חוות דעת הנדסית

- שם המזמין : XXX
- כתובת הנכס הנבדק: בניין 11 מספר 49 פרשקובסקי נווה דורון, רמלה
- תאריך: 1/10/2022
- קבוצת פרץ מהנדסים : בדק בית ופיקוח בניה.

הנדון: חוות דעת מהנדס מומחה ליקויי בנייה בדירת קבלן.

מלבן דלת חיצוני

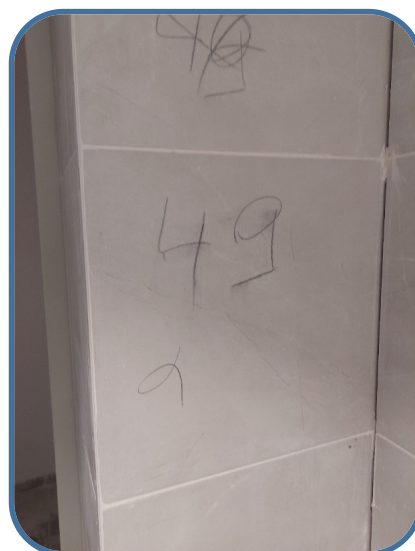
לא בוצע מילוי גמיש/איטום במקומות הבאים:

א. מסביב למלבן דלת נדרש לבצע מילוי

ב. בוצע צביעה לקויה למשקוף אשר לכלכה את הקיר מסביב

תיקון: יש להשתמש בשכבת יסוד מתאים כדי להבטיח הידבקות טובה של חומר האיטום אל צדי המישק, יעשה הדבר בהתאם.

יש להשתמש בגליל תומך כרכיב רקע לחומר האיטום: רכיב הרקע קובע את מידת עומק החלל שאילו יוכנס חומר האיטום, ומבטיח שהמתקין יוכל לדחוס את חומר האיטום כך שרוב החלל יתמלא עד לרכיב הרקע. הגליל התומך יהיה עשוי מחומר שלא יידבק לחומר האיטום, כגון פוליאאתילן מוקצף ואופן השימוש בו יבטיח שחומר האיטום יידבק רק לשני צדי המישק. רצוי להשתמש, על פי הצורך, בסרט דביק שיודבק משני צדי המישק לפני ביצוע האיטום

יש לנקות בטינר את האריחים
יש לחדש צבע למלבן דלת
הערכת עלות: 1500 ש"ח

מסביב לרוזטה כיבוי אש

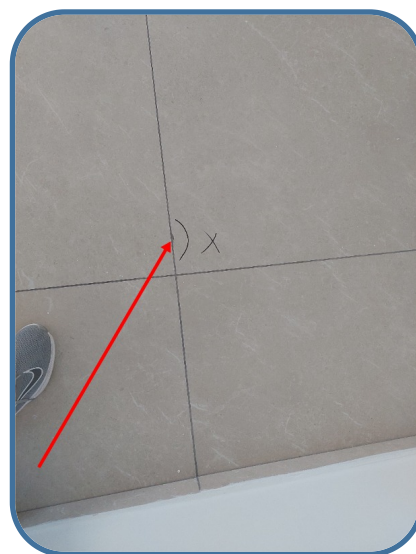
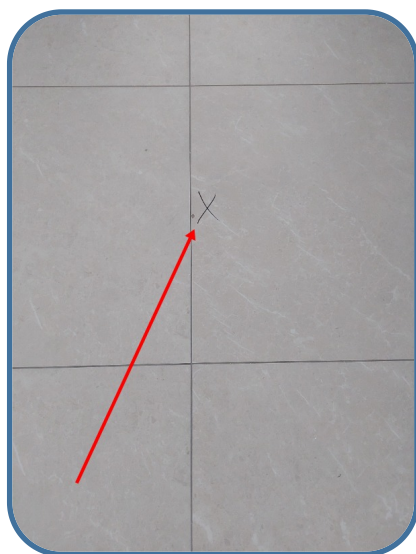
מראה טיח לא אחיד.

יש להשלים מילוי גמיש סביב רוזטות בכל הדירה

זאת בניגוד לת"י 1920.2 סעיף 3.1 המחייב שמראה הטיח, גימורו וגוונו יתאימו למוזמן..
זאת בניגוד לת"י 1922 חלק 1 הדורש שהצבע יתאים לדרישות התפקוד בהתאם לתנאי הסביבה.

תיקון: נדרש לתקן בצורה מקצועית ואחידה.

חיפוי מטבח

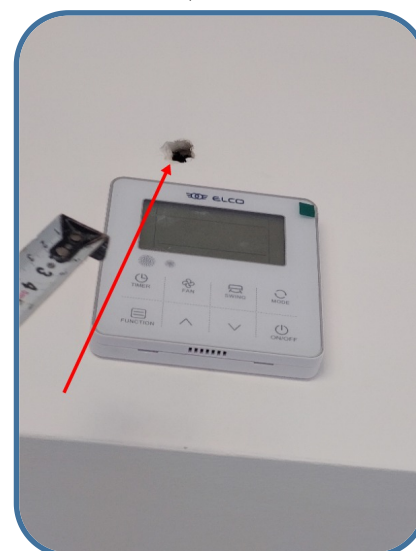
- לא בוצע כראוי מלט רובה בין האריחים ב .
- מים עלולים לחדור לגרום לנזקים.

1. תקן 1205, חלק 3 - סעיף 2.1 לפיו: "מקום המגע בין קביעת שרברבות לבין סביבתה (קיר, רצפה, משטח עבודה, ריהוט) יהיה אטום מים.
 2. הל"ת (קבועות שרברבות, מחסומים ומלכודים) סעיף 3.12.2 הדורש כי: "המחברים בין אמבט בנוי והכתלים יהיו אטימי מים. פני הכתלים סביב אמבט בנוי יהיו מצופים בחומר חלק, בלתי קורוזי, בלתי סופג ועמיד בפני מים לגובה לא פחות מ- 1.80 מ' מעל רום הרצפה".
 3. מפרט הכללי לעבודות בניה - סעיף 07042 - לפיו "חיבורי הקבועות לקירות ולרצפות יהיו אטימים, חזקים ויציבים. עם זאת יהיה החיבור גמיש כדי למנוע העברת מאמצים העלולים לפגוע.
- הערכת עלות: 500 ש"ח

מעל טרמוסטט מזגן

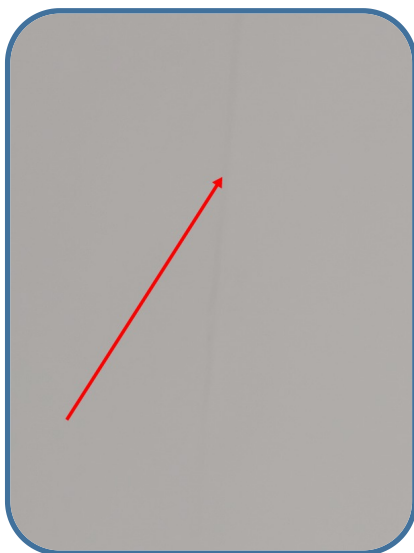
גימור מחיצות הגבס נעשה בצורה לא מקצועית.

זאת בניגוד לת"י 1924 סעיף 3.9.1 לפיו נדרש שהאיחוי יעשה במפגש בין מחיצות, במגרע בין שני לוחות גבס, בין מחיצות לרכיבי מבנה, על כל פני המחיצה, על ראשי ברגים, הכל לפי מה שנדרש. מרווחים בין לוחות שמעל ל- 3 מ"מ ימולאו לפני האיחוי בדבק גבס מחוזק, האיחוי יעשה ב- 2 שכבות מינימום עד שיתקבל פני שטח ישר וחלק. במחיצות המחופות באריחים שם ניתן לעשות את האיחוי בשכבה אחת. יש להמתין 12-24 שעות בין ביצוע השכבות על מנת שיתקבל יבוש מלא של השכבה הראשונית. נדרש לבצע פינות מגן קשיחות ופינות משתנות המשוקות בגלילים בפינות המחיצות, יש לבצע פינות מגן קשיחות ולא פינות מגן משוקות בגלילים בפינות החיצוניות של המחיצות החשופות לפגיעה מכנית.

תיקון: נדרש לתקן עד לקבלת מראה אחיד.

חיבור פלטות גבס לא מקצועיים עם סדקים ולא במישור אחיד, מפגע אסתטי. סינר מתחת למזגן סלון

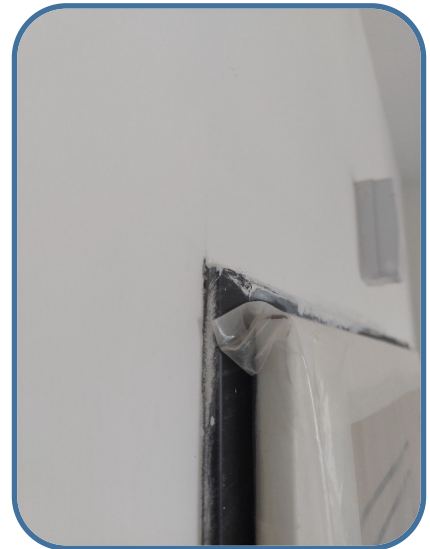
זאת בניגוד למפרט הכללי לעבודות בנייה סעיף 210493 סעיפים ב', ה'. ובניגוד למפרט הכללי (הספר הכחול) סעיף 22.03.05 לפיו: "בכל מקרה יעמדו מחיצות מתועשות בתכונות הבאות: יציבות בתנאי השירות השונים, התאמה לחלקי המבנה הסמוכים, דיוק מידות וגימור נאות..."

וכן בניגוד לסעיף 22.03.06.01 לפיו: "גימור פני השטח של המחיצה משני צידיה יהיו חלקים ויהוו רקע מתאים לקבלת שכבות צביעה..."

וכן בניגוד לסעיף 22.03.06.02 לפיו: "מראה מחיצה בנויה מרכיבים, שהחיבור ביניהם מתוכנן להיות נסתר, יהיה מישורי מבלי שהחיבור בין הרכיבים יפגע באחידות פני השטח, לא יהיו בליטות, שקעים, סדקים במקומות החיבור או ברכיבים עצמם כתוצאה משיטת החיבור"

וכן בניגוד לסעיף 22.04.12.02 לפיו: "את המישקים בין לוחות הגבס... יש לבצע את המרק במספר שכבות עד קבלת שטח אחיד וחלק"

תיקון: נדרש למרוח שפכטל אמריקאי ב-3 שכבות, לבצע שיוף ולחדש צביעה בצורה מקצועית.

ניקוי שיירי צבע מ נדרש להסיר שיירי חומרי בנין בצורה מקצועית .
מעל כל השיפולים בדירה סביב דלת כניסה

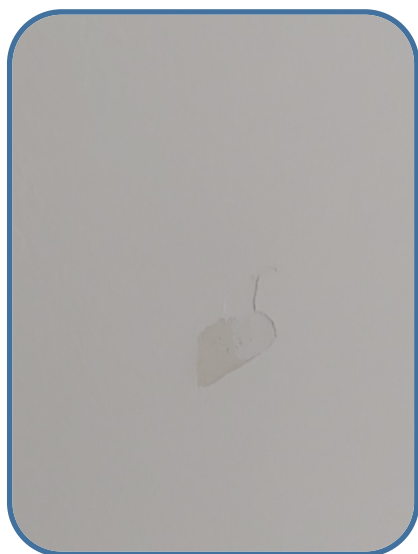
זאת בניגוד לת"י 5044 חלק 2 סעיף 3.2.4 .
נדרש להסיר שיירי צבע בצורה מקצועית .

זאת בניגוד למפרט הכללי סעיף 11020 לפיו: "במשך כל עבודות הצביעה יש להקפיד שלא ללכלך בצבע את הרצפות ושאר המשטחים הבלתי צבועים, ובכלל זה קבועות תברואיות, פרזול, אביזרים אחרים וכד'. הרצפות, הכלים והאביזרים יכוסו לשם הגנה ביריעות פלסטיק, בנייר או בחומר מתאים אחר ."

קירות סלון, מטבח

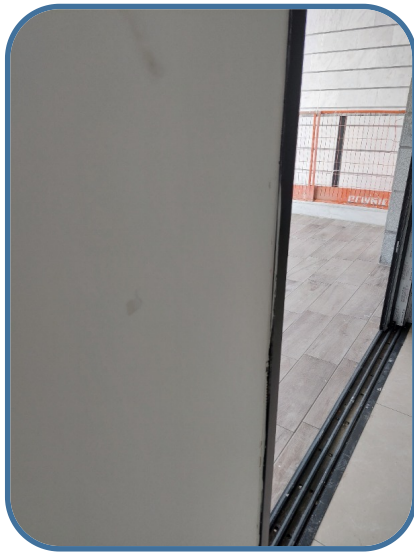
מראה טיח לא אחיד.

זאת בניגוד לת"י 1920.2 סעיף 3.1 המחייב שמראה הטיח, גימורו וגוונו יתאימו למוזמן..
זאת בניגוד לת"י 1922 חלק 1 הדורש שהצבע יתאים לדרישות התפקוד בהתאם לתנאי הסביבה.

תיקון: נדרש לתקן בצורה מקצועית ואחידה.

יש לאטום היטב בחומר איטום על בסיס סיליקון או שרפים אקריליים סביב מסגרות החלונות ולהקפיד בחזיתות תחתונות המשופעות בגשמים.
חלון

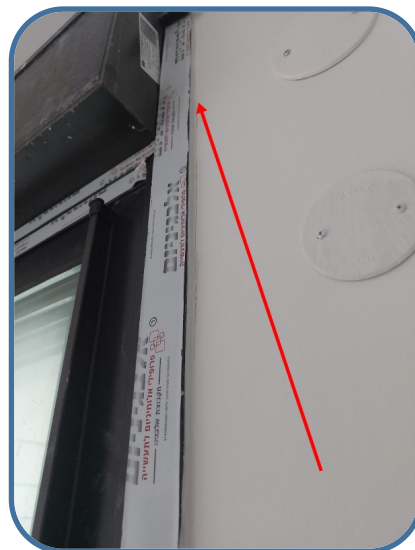
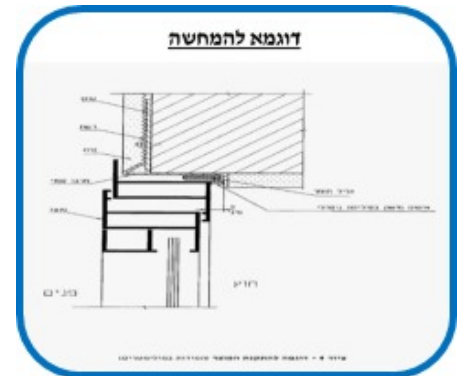
ת"י 4068 חלק 1 "חלונות ותריסים מותקנים באתר: חלונות ותריסים מאלומיניום", סעיף 5.1 "תכנון ההתקנה "על-פיו מוצרי אלומיניום ומלבנים סמויים יותקנו בפתחים באופן יציב. איטום המישקים ימנע חדירת מים ואוויר אל פנים הדירה. התקנת מוצרי אלומיניום תיעשה לפי תכניות ורשימות המוצרים שהכין המתכנן .

תיקון: יש לפרק את ההלבשה, לבצע איטום מלא לפי תקן ולהתקין את ההלבשה מחדש. יש לבצע מישק במילוי כרמית סטיק PU או סיקה סול C. הערכת עלות: 350 ש"ח

מרפסת שמש פינות

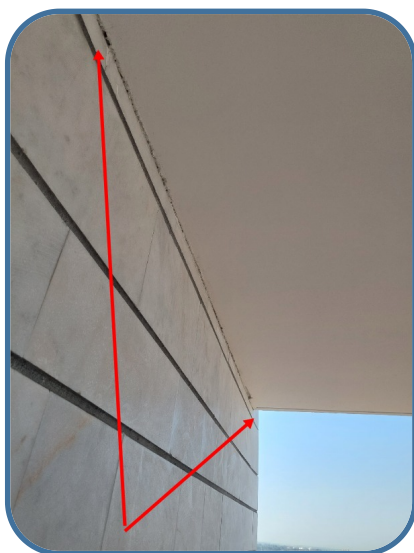
לא בוצע מילוי גמיש/איטום במקומות הבאים:

א. מרפסת שמש-תקרה לחיפוי קיר

ב. יש להסיר בורג סנפלינג

תיקון: יש להשתמש בשכבת יסוד מתאים כדי להבטיח הידבקות טובה של חומר האיטום אל צדי המישק, יעשה הדבר בהתאם .

יש להשתמש בגליל תומך כרכיב רקע לחומר האיטום: רכיב הרקע קובע את מידת עומק החלל שאילו יוכנס חומר האיטום, ומבטיח שהמתקין יוכל לדחוס את חומר האיטום כך שרוב החלל יתמלא עד לרכיב הרקע. הגליל התומך יהיה עשוי מחומר שלא יידבק לחומר האיטום, כגון פוליאאתילן מוקצף ואופן השימוש בו יבטיח שחומר האיטום יידבק רק לשני צדי המישק .

רצוי להשתמש, על פי הצורך, בסרט דביק שיודבק משני צדי המישק לפני ביצוע האיטום
הערכת עלות: 550 ש"ח

מרפסת שמש ניקוז

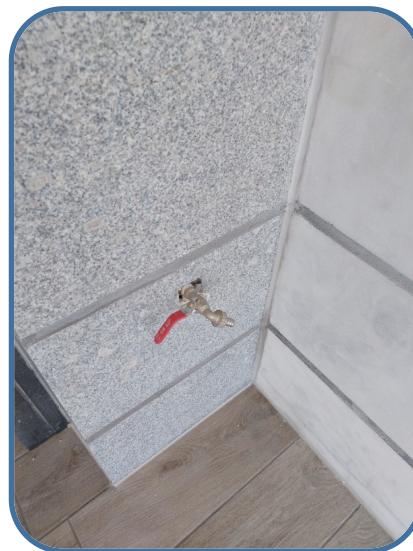
צנרת ונקודת ניקוז משופעת בשיירי חומרי בניין, ליקוי זה עלול לגרום לסתימה בעתיד.

תיקון: נדרש לבצע שטיפה יסודית של צנרת ולבצע בדיקת לחץ מים.

מלבן (משקוף) דלת אינו צבוע כהלכה (קיימים שריטות \פגמים על גבי הדלת)
דלת ממ"ד

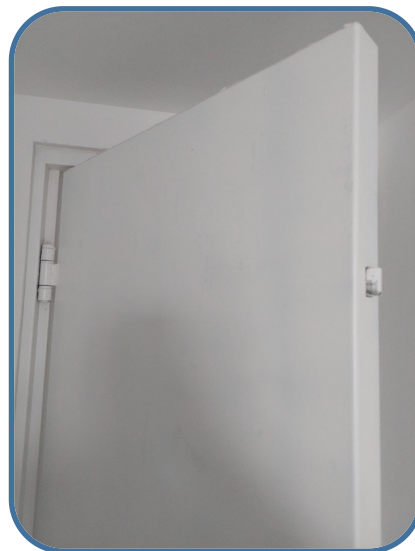
צביעת מלבני דלתות צובעים כמפורט בסעיף א' לעיל, אלא שהצביעה מתבצעת במברשת, סעיף 4.4.1 - או באמצעות התזה רגילה סעיף 4.3.1.1.

תיקון: יש להסיר את הצבע הלקוי ולחדש צביעה.

במידה וקיים שריטה עמוקה ולא ניתנת לתיקון מקומי יש לבצע צביעה בתנור

נדרש לבצע תיקוני שפכטל לשייף ולחדש צביעה, נדרש לחדש צביעה עד קבלת מראה אחיד. מלבן דלת

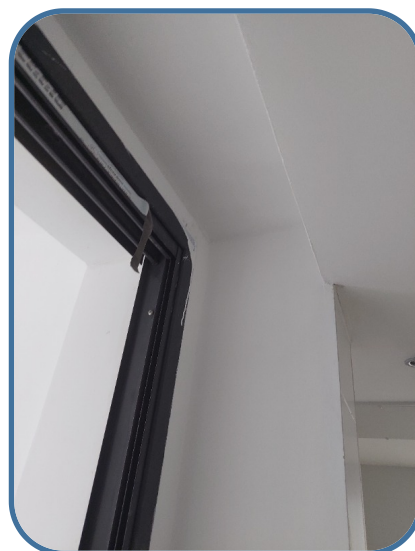
זאת בניגוד לת"י 4422 חלק 3.

ובניגוד לת"י 1920.2 סעיף 3.1 המחייב שמראה הטיח, גימורו וגוונו יתאימו למוזמן.

חדר כביסה

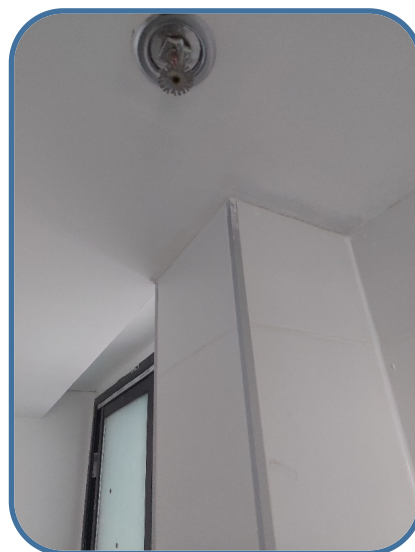
מראה טיח לא אחיד.

חלון מסתור כביסה, מעל סרגל פינה

זאת בניגוד לת"י 1920.2 סעיף 3.1 המחייב שמראה הטיח, גימורו וגוונו יתאימו למוזמן.
זאת בניגוד לת"י 1922 חלק 1 הדורש שהצבע יתאים לדרישות התפקוד בהתאם לתנאי הסביבה.
תיקון: נדרש לתקן בצורה מקצועית ואחידה.
הערכת עלות: 700 ש"ח

רצפה

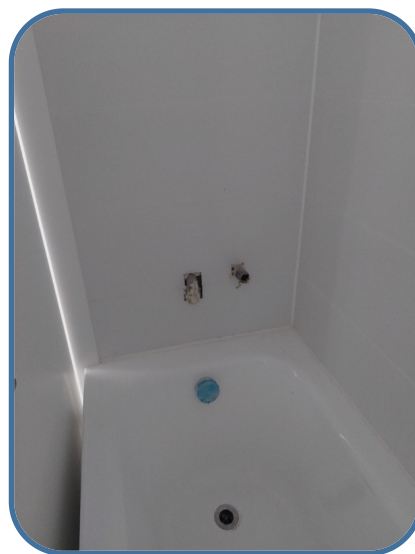
ברצפת מסתור הכביסה לא בוצע שיפוע מתאים.

מסננת ניקוז גבוה משטח הרצפה

תיקון: נדרש ליצור שיפוע מתאים כך שינקז את המים

נדרש להנמיך מסננת ניקוז / להחליף כך שתהיה נמוכה מגובה הרצפה

חיפוי אמבטיה

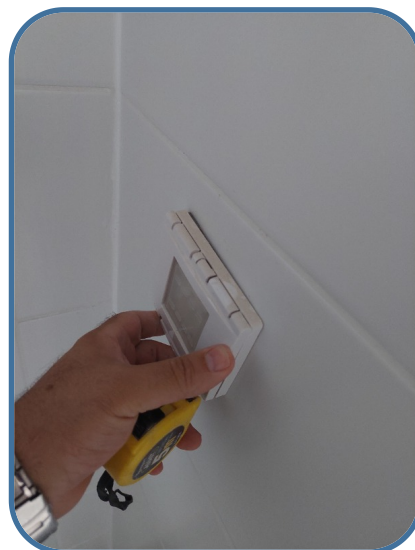
סרגל הפרדה לקוי, נדרש לשייף ולתקן.

לא בוצע מילוי חומר גמיש במישק ההפרדה בפינות

תיקון: חסר מילוי גמיש בין האריחים בפינה, נדרש לחדש מילוי גמיש במישקי ההפרדה

יש לשייף גליות עד למראה אחיד
קירות חדר קיימת גליות בקירות

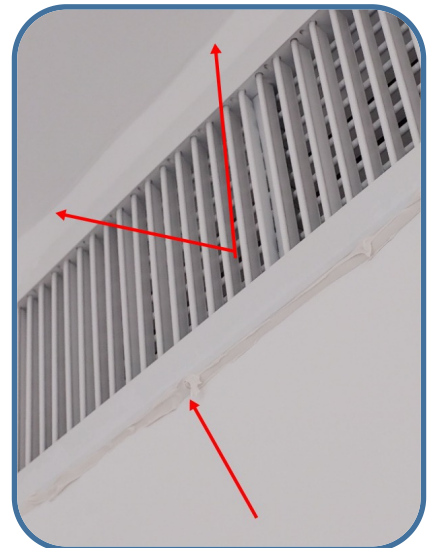
צביעה לקויה ולא מקצועית של הקירות
לא בוצעה הכנה כראוי של הקירות לפני ביצוע עבודות הצביעה.

זאת בניגוד למפרט הכללי - סעיף 11031 - לפיו "כל משטחי טיח ובטון ינוקו היטב מגרגירי חול, זנבות מלט, כתמים, פריחות, אבק ולכלוך. יש לסתום חורים, שקעים ליד ברזל זיון, סדקים ושאר פגמים באמצעות מלט צמנטי עד שהמשטח יהיה חלק אחיד וישר" וכן בניגוד לת"י 1922.

תיקון: נדרש לשפשף את הצבע מהקירות להכין את הקירות והתקרות לצביעה ולצבוע מחדש בשלוש שכבות לפחות של צבע מתאים, תוך הקפדה על ביצוע מקצועי וקבלת גוון תואם ומראה אחיד.
הערכת עלות: 250 ש"ח

נשירה חלקית של שיפולים עקב מחסור בצמנט (טיט) המחבר והדבקה לקויה.
מתחת חלון

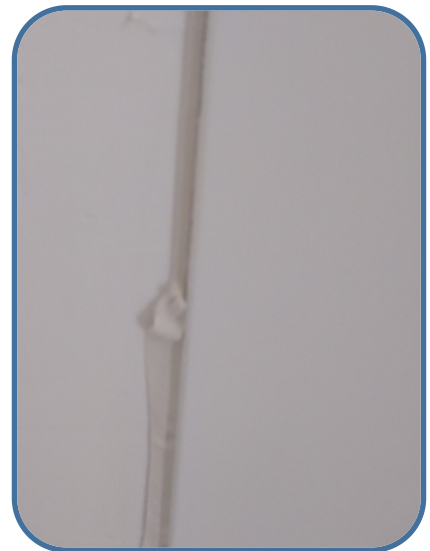
זאת בניגוד למפרט הכללי לעבודות בנין, סעיף 10035 לפיו: "שיפולים קרמיים יבוצעו כנאמר לעיל בסעיף 10025 לגבי שיפולי טראצו", וכן בניגוד לנאמר בסעיף 10025.
תיקון: יש לבצע חיפוי קירות בשיפולים בצורה מקצועית.
הערכת עלות: 250 ש"ח

רצפה

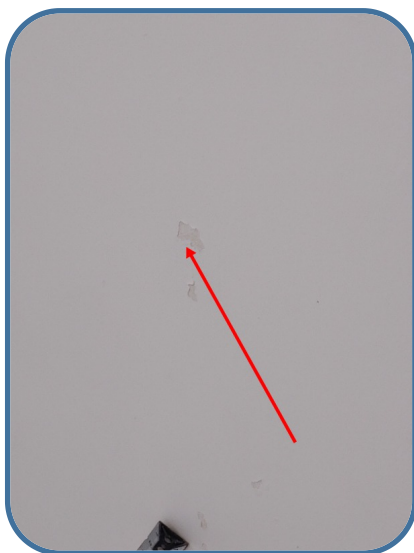
בוצע מילוי לא מקצועי של מלט ("רובה") בריצוף .

א..תקן 1205, חלק 3 - סעיף 2.1 לפיו: "מקום המגע בין קביעת שרברבות לבין סביבתה (קיר, רצפה, משטח עבודה, ריהוט) יהיה אטום מים.

ב..מפרט הכללי לעבודות בניה - סעיף 07042 - לפיו "חיבורי הקבועות לקירות ולרצפות יהיו אטימים, חזקים ויציבים. עם זאת יהיה החיבור גמיש כדי למנוע העברת מאמצים העלולים לפגוע.

חיבור פלטות גבס לא מקצועיים עם סדקים ולא במישור אחיד, מפגע אסתטי.
הנמכת תקרה ליד מנורה

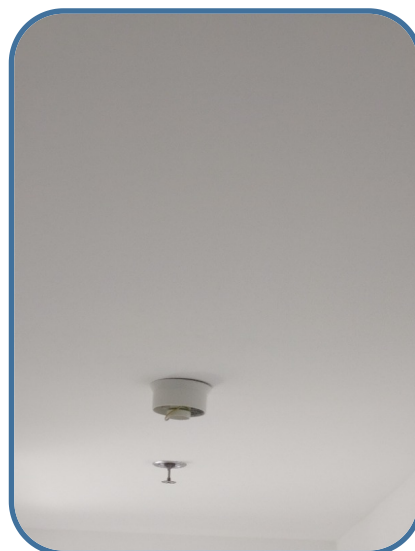
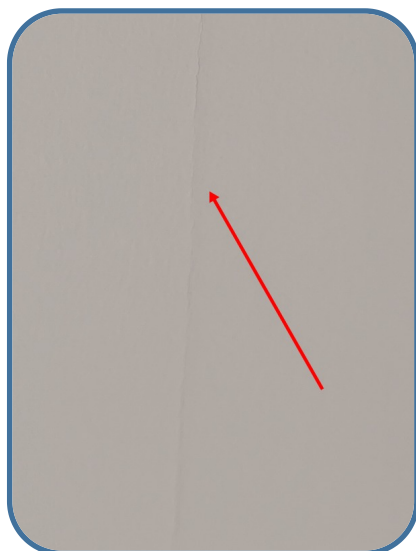
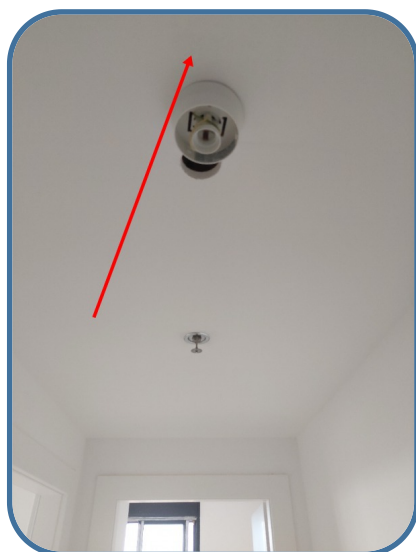
זאת בניגוד למפרט הכללי לעבודות בנייה סעיף 210493 סעיפים ב', ה'.
ובניגוד למפרט הכללי (הספר הכחול) סעיף 22.03.05 לפיו: "בכל מקרה יעמדו מחיצות מתועשות בתכונות הבאות: יציבות בתנאי השירות השונים, התאמה לחלקי המבנה הסמוכים, דיוק מידות וגימור נאות..."
וכן בניגוד לסעיף 22.03.06.01 לפיו: "גימור פני השטח של המחיצה משני צידיה יהיו חלקים ויהוו רקע מתאים לקבלת שכבות צביעה..."
וכן בניגוד לסעיף 22.03.06.02 לפיו: "מראה מחיצה בנויה מרכיבים, שהחיבור ביניהם מתוכנן להיות נסתר, יהיה מישורי מבלי שהחיבור בין הרכיבים יפגע באחידות פני השטח, לא יהיו בליטות, שקעים, סדקים במקומות החיבור או ברכיבים עצמם כתוצאה משיטת החיבור"
וכן בניגוד לסעיף 22.04.12.02 לפיו: "את המישקים בין לוחות הגבס... יש לבצע את המרק במספר שכבות עד קבלת שטח אחיד וחלק"
תיקון: נדרש למרוח שפכטל אמריקאי ב-3 שכבות, לבצע שיוף ולחדש צביעה בצורה מקצועית.
הערכת עלות: 350 ש"ח

צביעה לקוייה ולא מקצועית של הקירות
לא בוצעה הכנה כראוי של הקירות לפני ביצוע עבודות הצביעה.
קירות חדר, סינר, מאחורי דלת

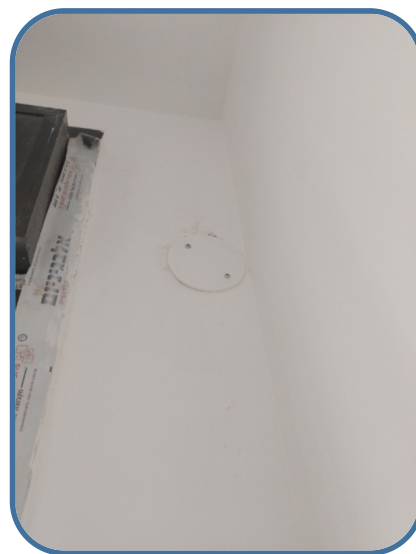
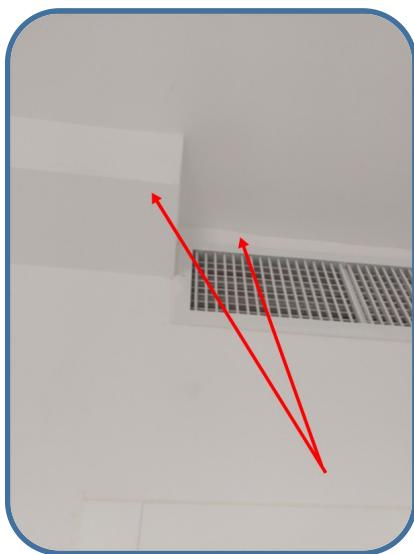
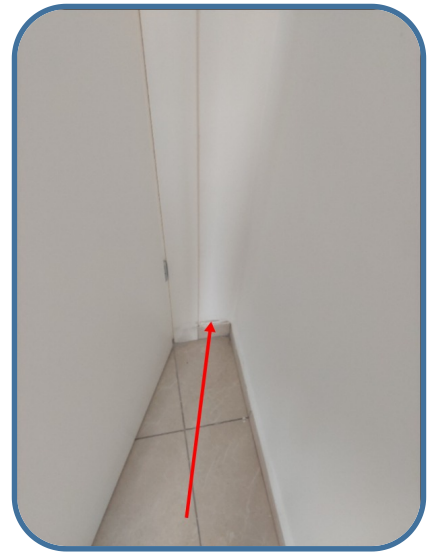
זאת בניגוד למפרט הכללי - סעיף 11031 - לפיו "כל משטחי טיח ובטון ינוקו היטב מגרגרי חול, זנבות מלט, כתמים, פריחות, אבק ולכלוך. יש לסתום חורים, שקעים ליד ברזל זיון, סדקים ושאר פגמים באמצעות מלט צמנטי עד שהמשטח יהיה חלק אחיד וישר"

וכן בניגוד לת"י 1922.

תיקון: נדרש לשפשף את הצבע מהקירות להכין את הקירות והתקרות לצביעה ולצבוע מחדש בשלוש שכבות לפחות של צבע מתאים, תוך הקפדה על ביצוע מקצועי וקבלת גוון תואם ומראה אחיד.

נשירה חלקית של שיפולים עקב מחסור בצמנט (טיט) המחבר והדבקה לקויה.
קיר שמאלי בכניסה

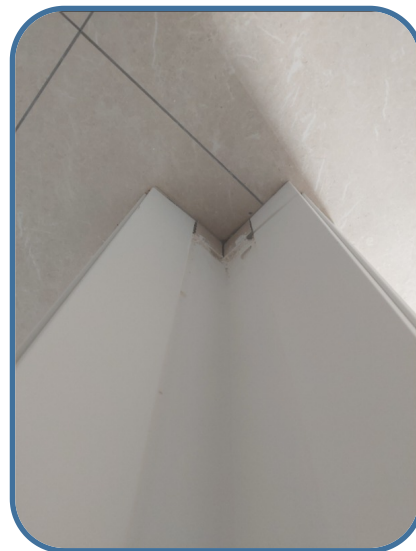
זאת בניגוד למפרט הכללי לעבודות בנין, סעיף 10035 לפיו: "שיפולים קרמיים יבוצעו כנאמר לעיל בסעיף 10025 לגבי שיפולי טראצו", וכן בניגוד לנאמר בסעיף 10025.
תיקון: יש לבצע חיפוי קירות בשיפולים בצורה מקצועית.
הערכת עלות: 250 ש"ח

דלת אינה נסגרת היטב (לא ננעלת). קיים מרווח לא סביר
יש להשלים כיסוי לתאורה
יש לתקן צבע בקירות
דלת כניסה

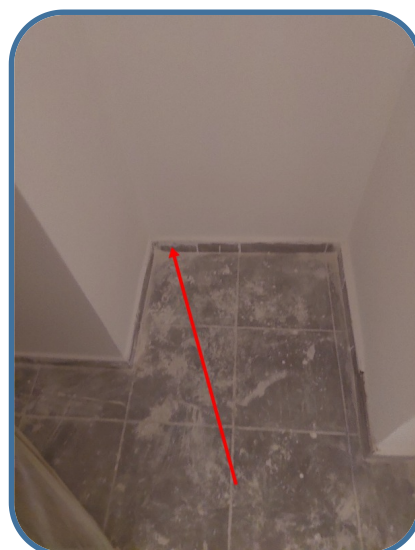
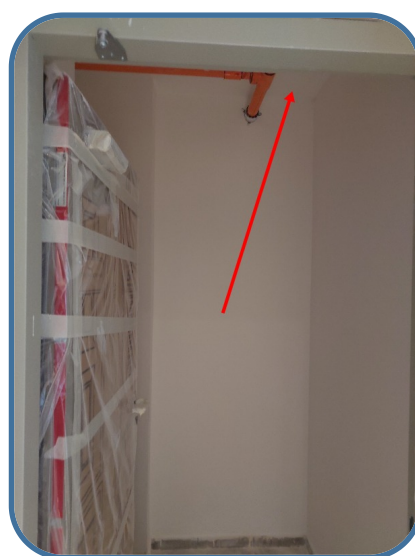
זאת בניגוד לתקנות ההתגוננות האזרחית)מפרטים לבניית מקלטים (התש"ן 1990 סעיף 202 הקובע כי:
"הכניסה למרחב מוגן דירתי תהיה מתוך שטח הדירה ותותקן בה דלת הדף דירתית, אשר תהיה אטומה
בפני גזים".

תיקון: נדרש לכוון צירים.

קירות חדרים

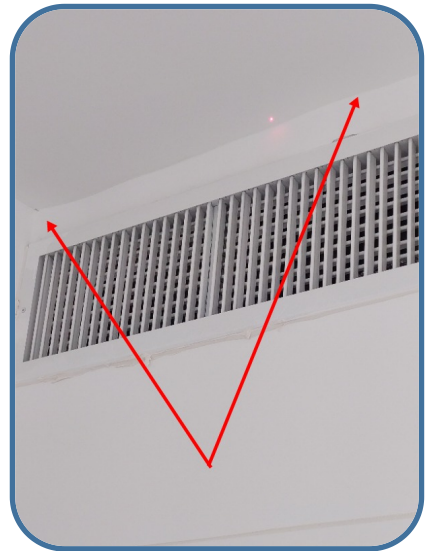
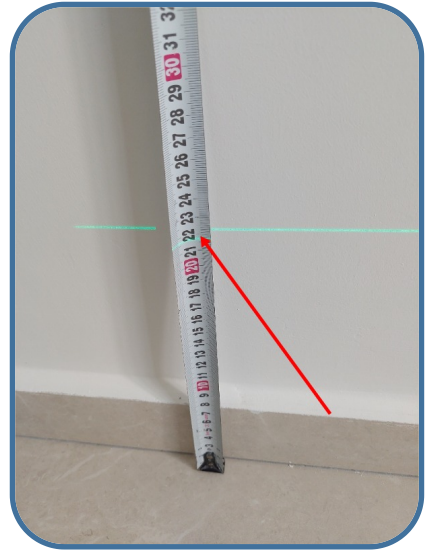
עקמומיות בחלק מן הקירות, נבנו בסטייה מהאנך בעיקר במקומות הבאים:

קיר חדר 1,2 בסטייה של עד כ-2.5%

קיר הורים בסטייה קלה

1. בדיקת סטיות הקירות בוצעה בהתאם לתקן ישראלי 789 "סטיות בבניינים: סטיות מותרות בעבודות בנייה" ובהתאם לתקן ישראלי 1920 חלק 2 "טיח: מערכת הטיח באתר".

על-פי דרישות תקן ישראלי 789 כדלקמן: ת"י 789, טבלה 3 - "סטיות של גימורים", בקירות בגובה עד 3 מ' מותרת סטייה מהאנכיות בשיעור של 15 מ"מ וסטייה מהמישוריות 8 מ"מ.

2. בניגוד לת"י 1523 חלק 1 "קירות בני: קירות לא-נושאים", נספח ג' - הסטיות המותרות של הקירות, על-פיו סטייה אופקית זוויתית לא תהיה גדולה מ-1% מאורך הקטע הנמדד ובכל מקרה לא גדולה מ-2 ס"מ. הסטייה מהאנכיות לא תהיה גדולה מ-

הסטייה מהמישוריות לא תהיה גדולה מ-8 מ"מ לאורך 2 מ' בכל מקום מדידה.

יש לשייף קירות עד למראה אחיד
